**DEMANDE D'AUTORISATION D'EXPLOITER UN PARC ÉOLIEN (ICPE)
SUR LA COMMUNE DE LANDOUZY-LA-VILLE (AISNE)
MAÎTRISE D'OUVRAGE DE LA SOCIÉTÉ « MET LA LINIERE »**

**AVIS DE L'AUTORITE ENVIRONNEMENTALE
SUR L'ETUDE D'IMPACT ET L'ETUDE DE DANGERS**

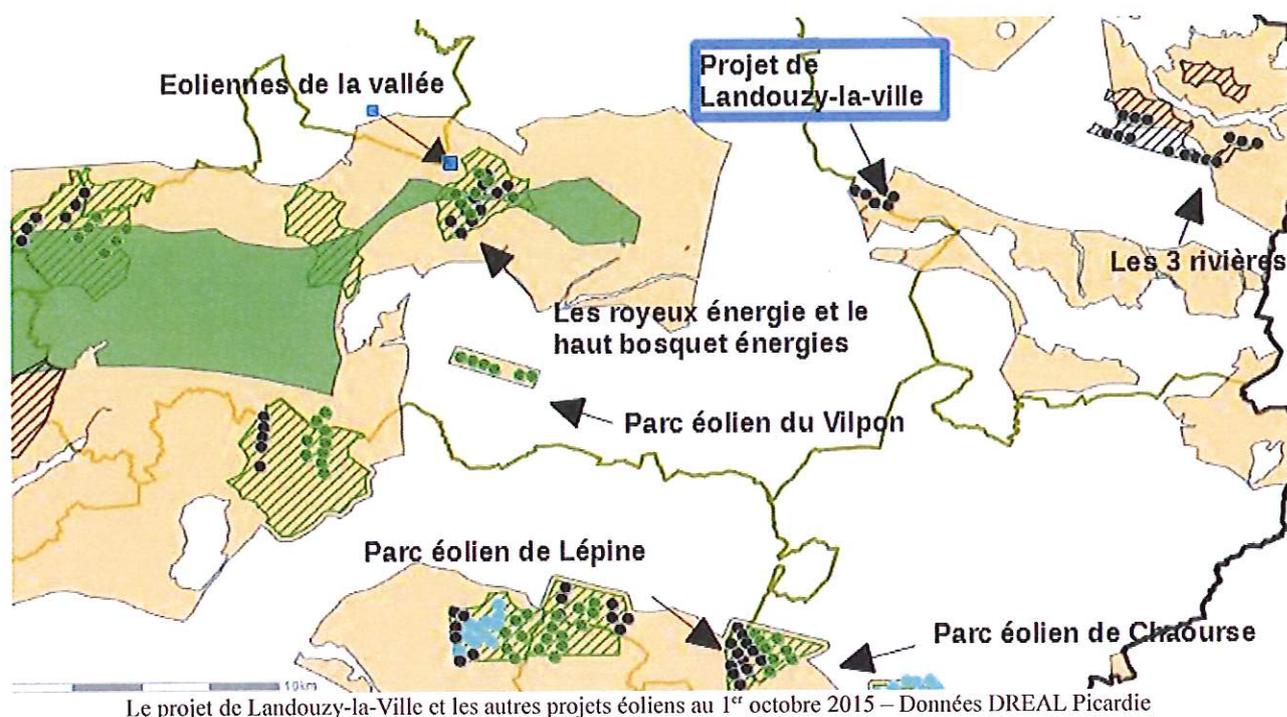
Les enjeux concernant le milieu naturel ne sont ni hiérarchisés, ni cartographiés.

L'autorité environnementale recommande de hiérarchiser et cartographier les enjeux relatifs à la biodiversité du site.
